TRANS/WP.29/2002/9  
18 December 2001

ПРЕДЛОЖЕНИЕ ПО ПРОЕКТУ ДОПОЛНЕНИЯ 22 К ПОПРАВКАМ  
СЕРИИ 03 К ПРАВИЛАМ № 37

(Лампы накаливания)

Передано Рабочей группой по вопросам освещения и световой сигнализации (GRE)

Добавить в конце следующие новые спецификации H14/1-H14/4:

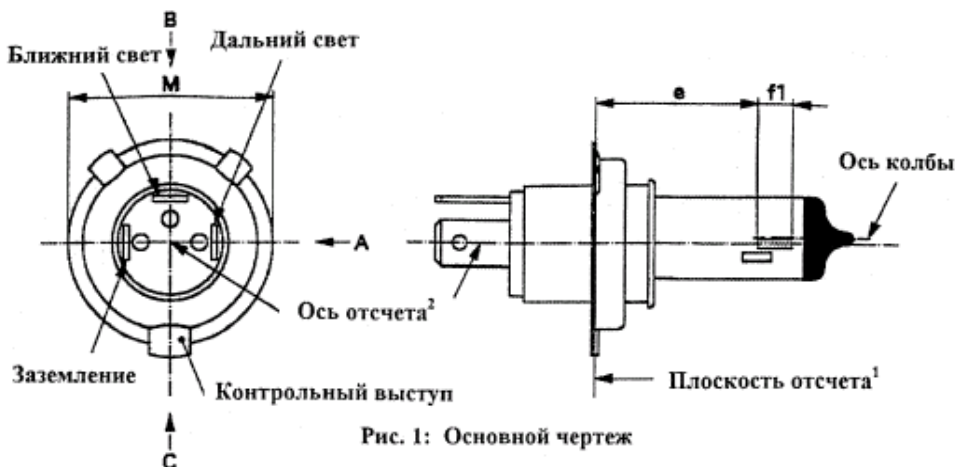
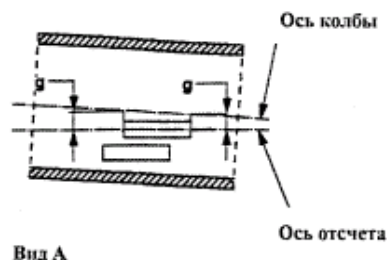
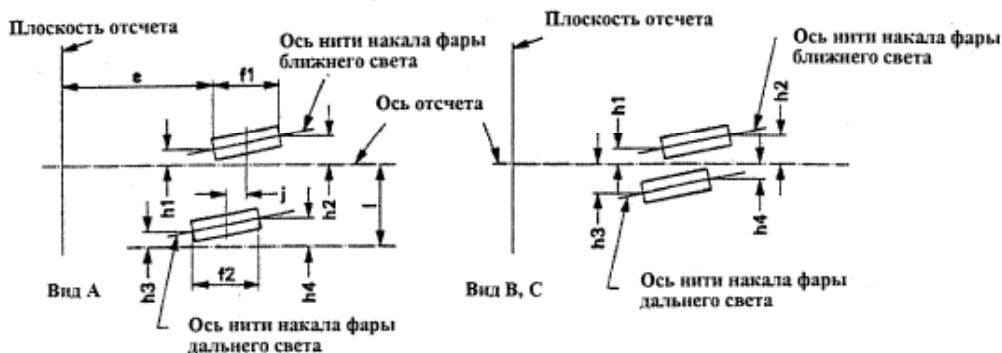
- <sup>1</sup> Плоскость отсчета определяется по точкам поверхности патрона, на которые опираются три выступа кольца цоколя.
- <sup>2</sup> Ось отсчета – это перпендикуляр к плоскости отсчета, проходящий через центр кольца цоколя диаметром 'М'.
- <sup>3</sup> Стекло колбы и точки опоры не должны выступать за пределы оболочки, как показано на рис 2. Оболочка имеет концентрическую форму по отношению к оси отсчета.

<sup>4</sup> Стекло колбы не должно давать оптического искажения в пределах углов  $\gamma_1$  и  $\gamma_2$ . Это требование распространяется на всю окружность колбы в пределах углов  $\gamma_1$  и  $\gamma_2$ .

<sup>5</sup> Светонепроницаемое покрытие должно распространяться на угол не менее  $\gamma_3$  и доходить по крайней мере до цилиндрической части колбы по всей поверхности ее верхней части.

<sup>6</sup> Эксцентриситет оси колбы относительно оси нити накала фары ближнего света измеряется в двух плоскостях, параллельных плоскости отсчета, где проекция наружной части конечных витков, наиболее близкая или наиболее удаленная от плоскости отсчета, пересекает ось нити накала фары ближнего света.

<sup>7</sup> Смещение нитей накала относительно оси отсчета измеряется только в направлениях визирования А, В и С, как показано на рис. 1 в спецификации H14/1. Точками измерения являются точки, в которых проекция наружной части конечных витков, наиболее близкая или наиболее удаленная от плоскости отсчета, пересекает ось нити накала.

**Спецификация Н14/4**

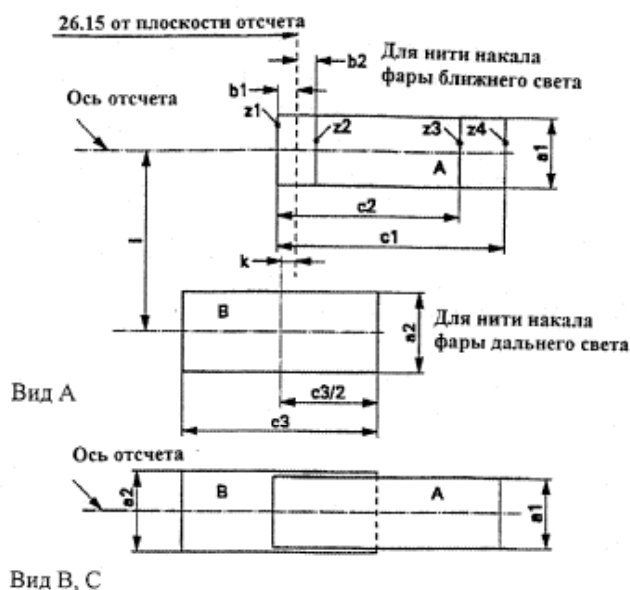
**Предписание в отношении контрольного экрана**

Это испытание позволяет определить, удовлетворяет ли лампа накаливания предъявляемым требованиям, посредством контроля правильного расположения нитей накала относительно оси отсчета и плоскости отсчета.

Расположение нитей накала контролируется только в направлениях А, В и С, как показано на рис. 1 в спецификации Н14/1.

Нить накала фары ближнего света должна полностью располагаться в пределах прямоугольника А, а нить накала фары дальнего света – прямоугольника В.

Крайние точки нити накала фары ближнего света, определенные в сноске 8 к спецификации Н14/3, должны находиться между линиями Z1 и Z2 и между линиями Z3 и Z4.
